am: versch. Änderungen nach Musterzelle 14.06.2021

<b>Röhl</b> GmbHB Bauelemente Fertigung Postfach 15-17 34109 Bielefeld Tel. 0521/40664-0		Maßstab 1 : 15	
gepr. Datum		Benennung  <b>Klinikum Traunstein Typ 1</b>	
		Zeichnungsnr.  021 1316 D	
Weitervervielfältigung dieser Unterlage, Verwertung und Mitteilung ihres Inhaltes sind nur mit unserer Zustimmung gestattet. Alle Rechte vorbehalten

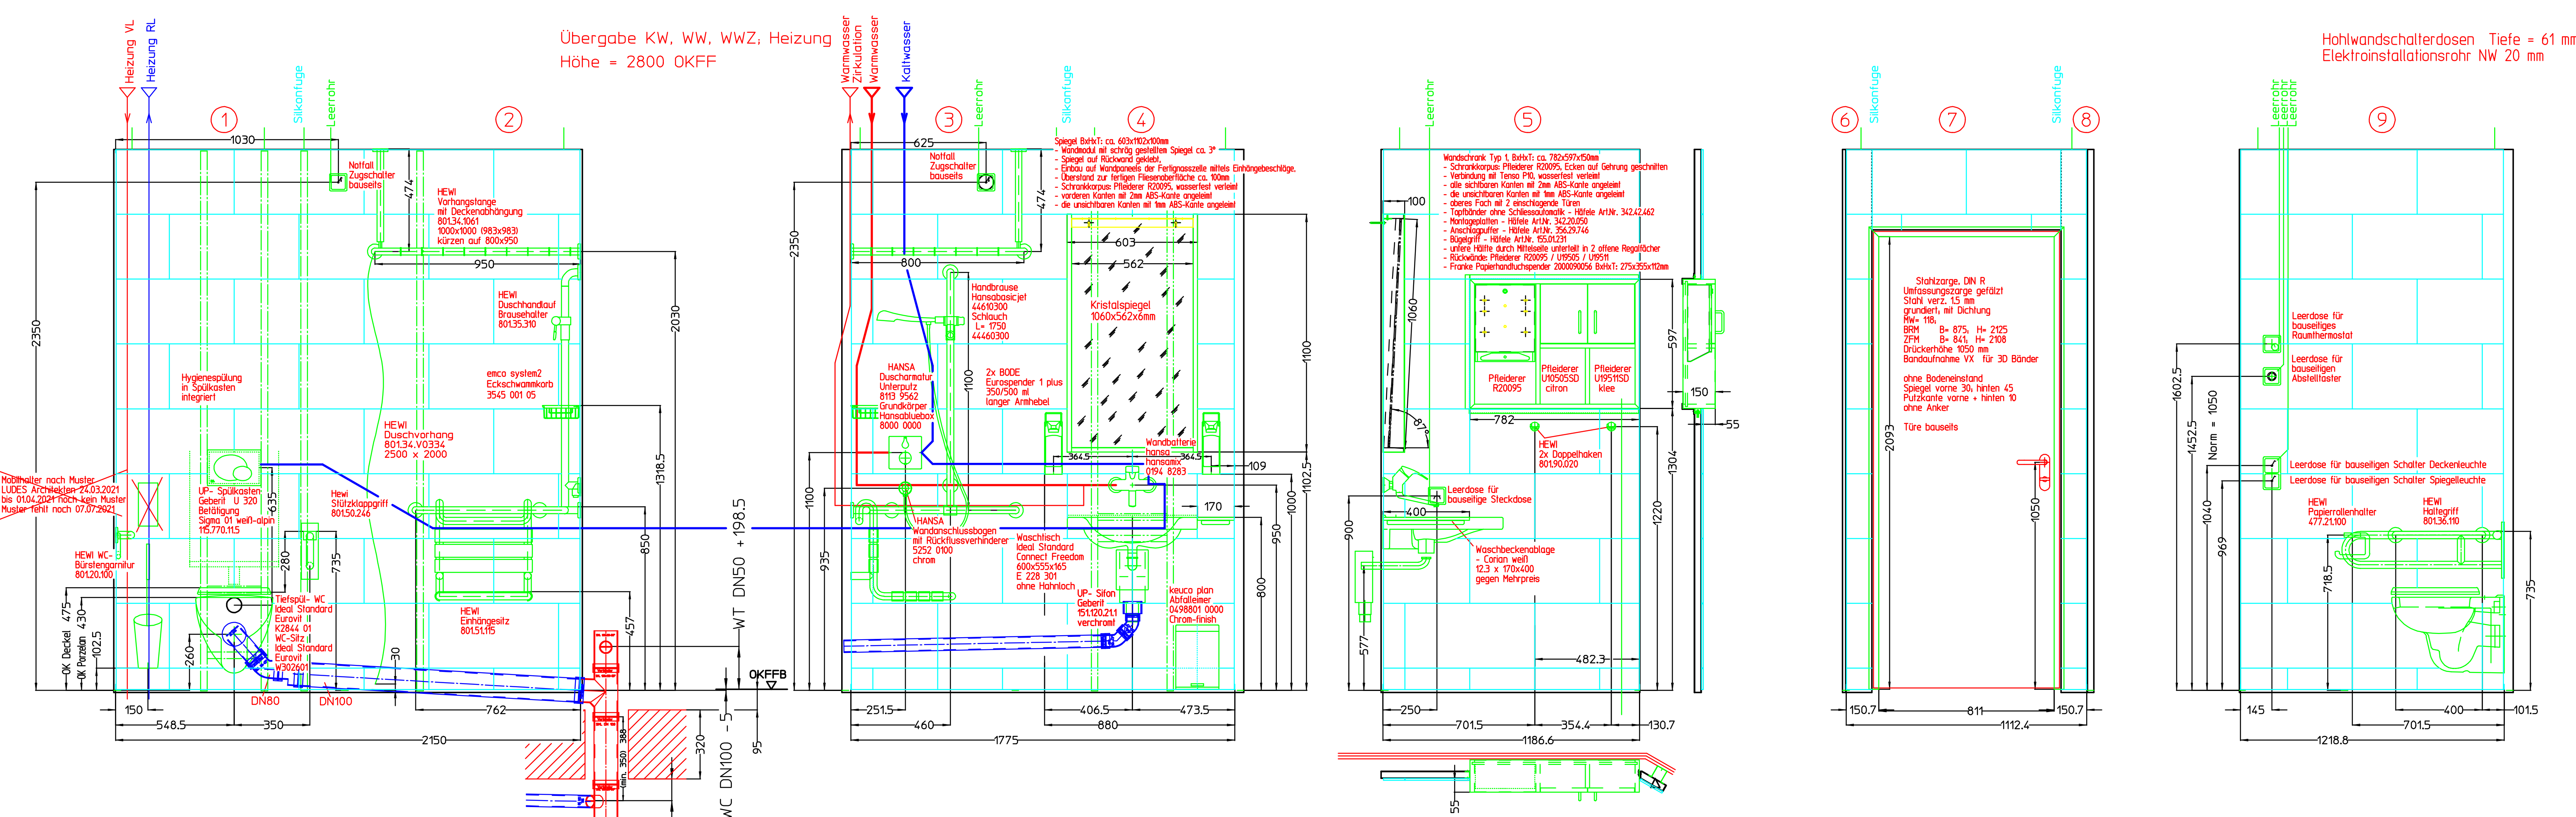
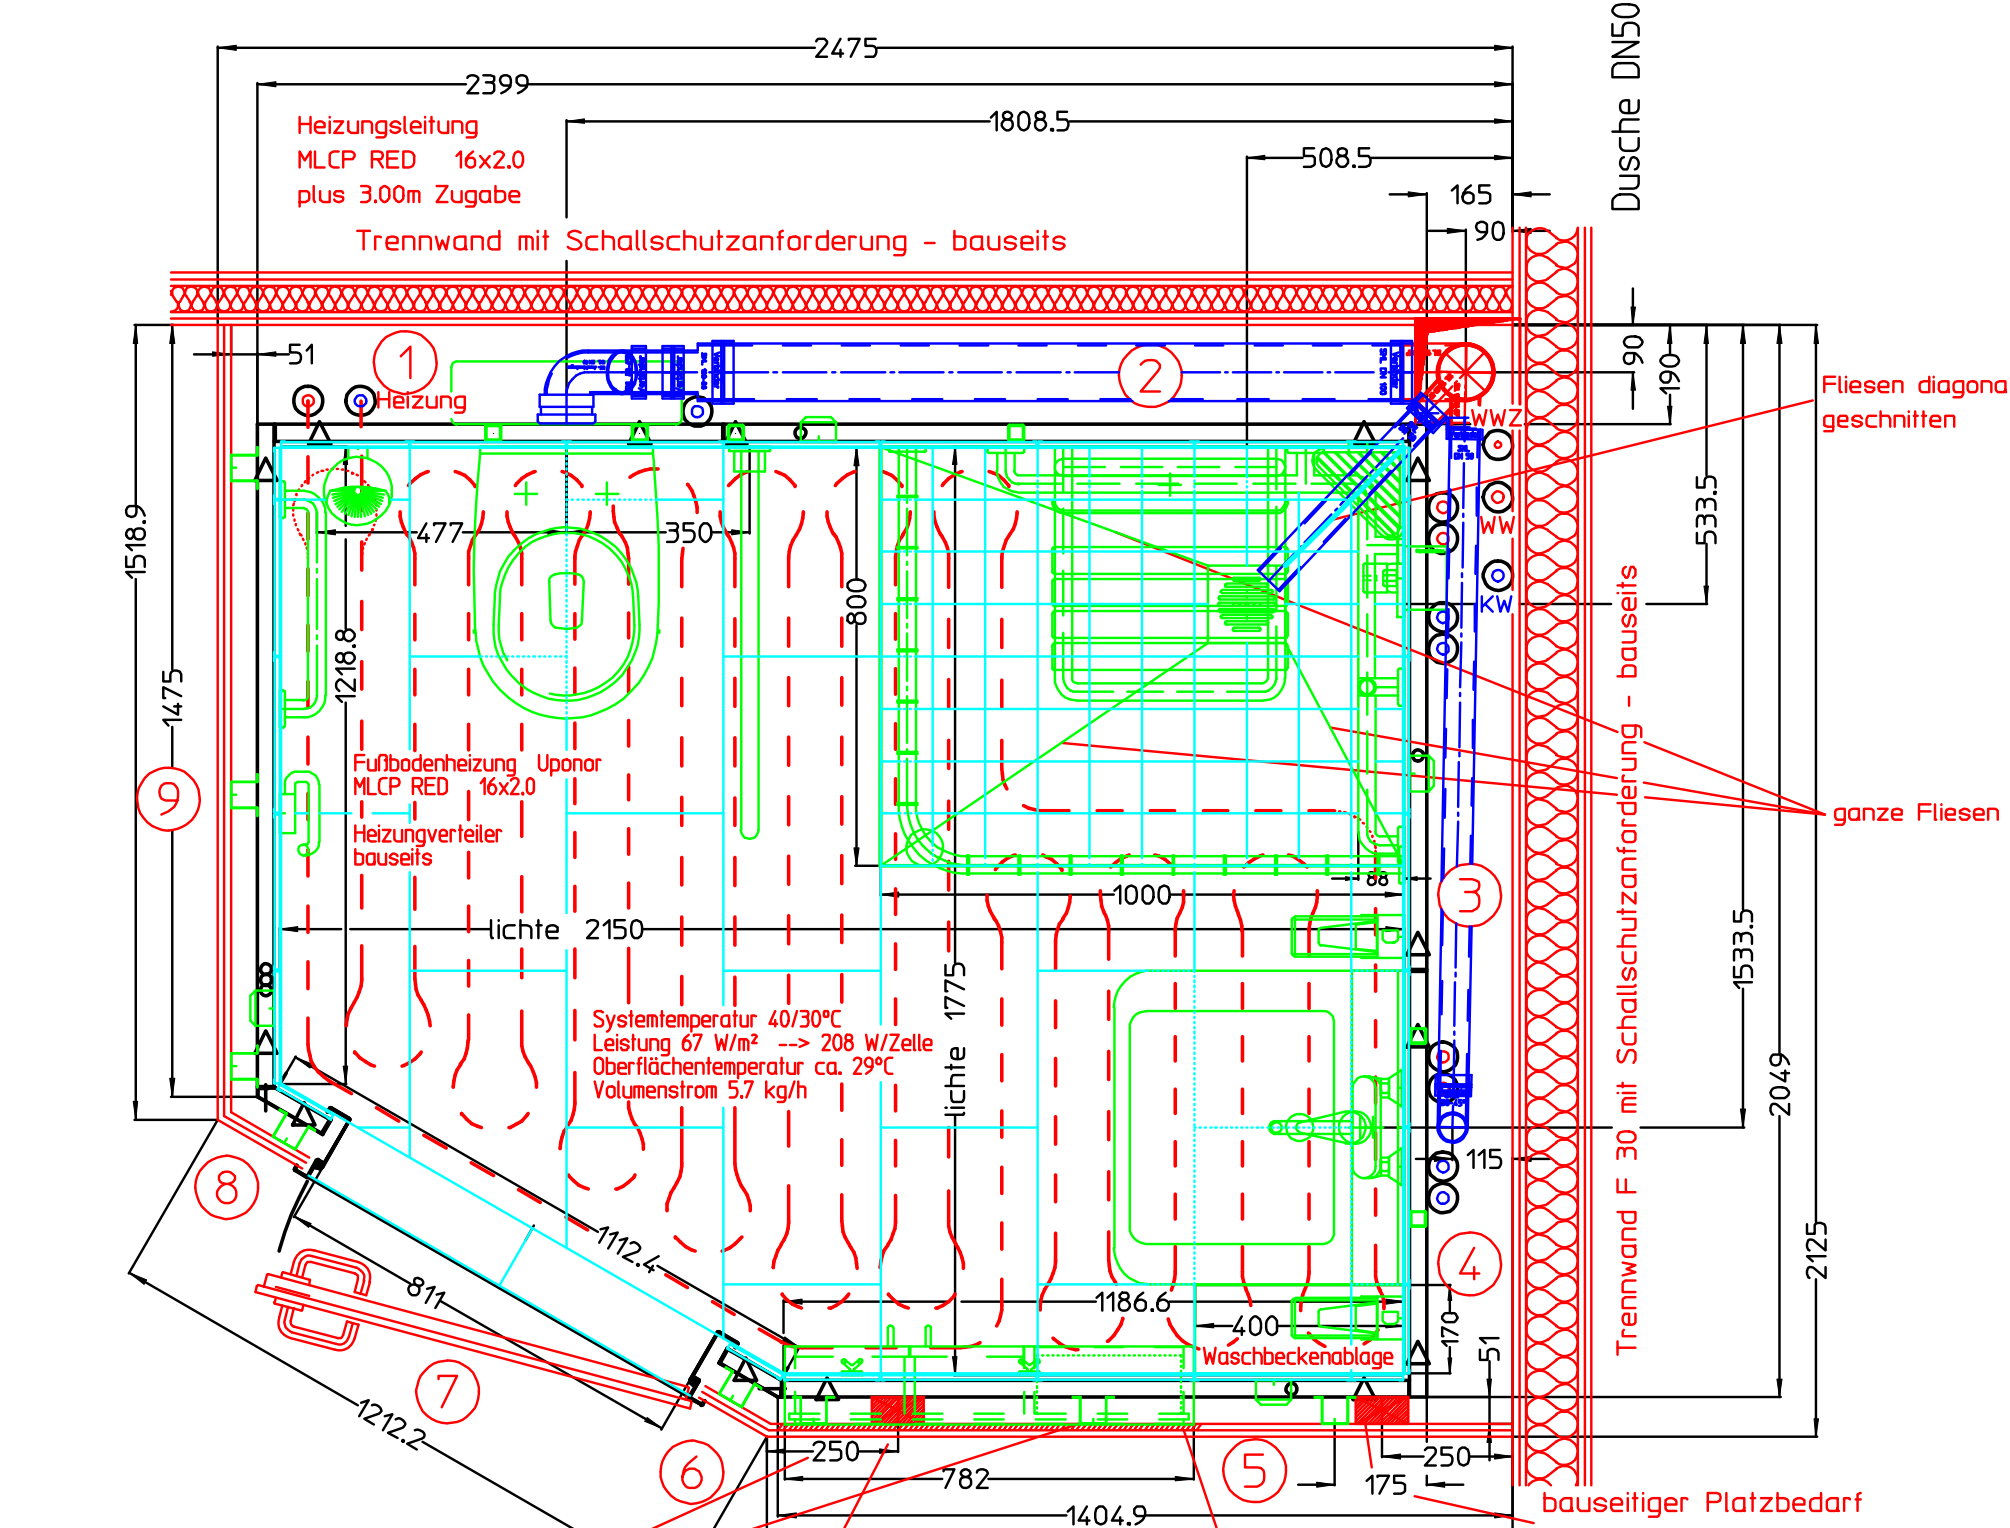
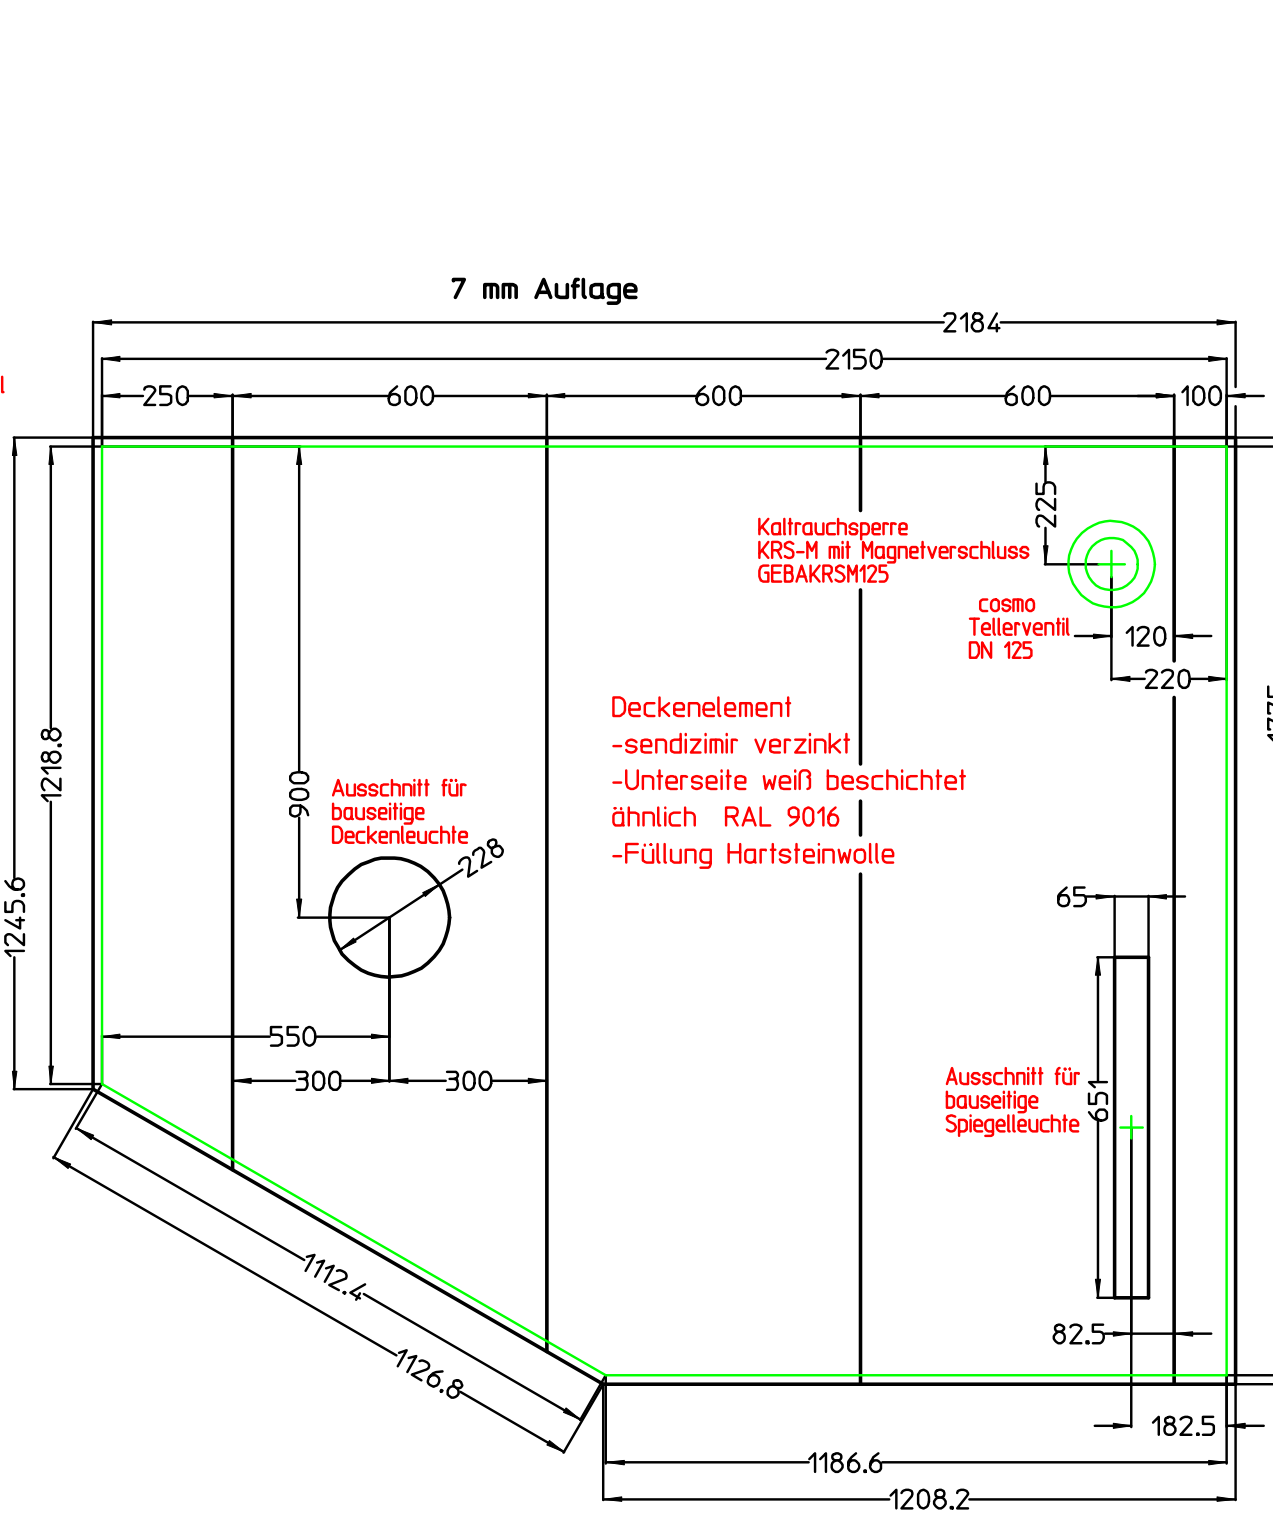
Duschvorhang statt 802.34.V0330 -> 801.34.V0334 20.08.2021  
Duschflase Fliesenschnitt nur in der 45° Schräge zur Zellenecke hin 20.08.2021  
Washbeckenablage Corian weiß wieder hinzu 29.10.2021
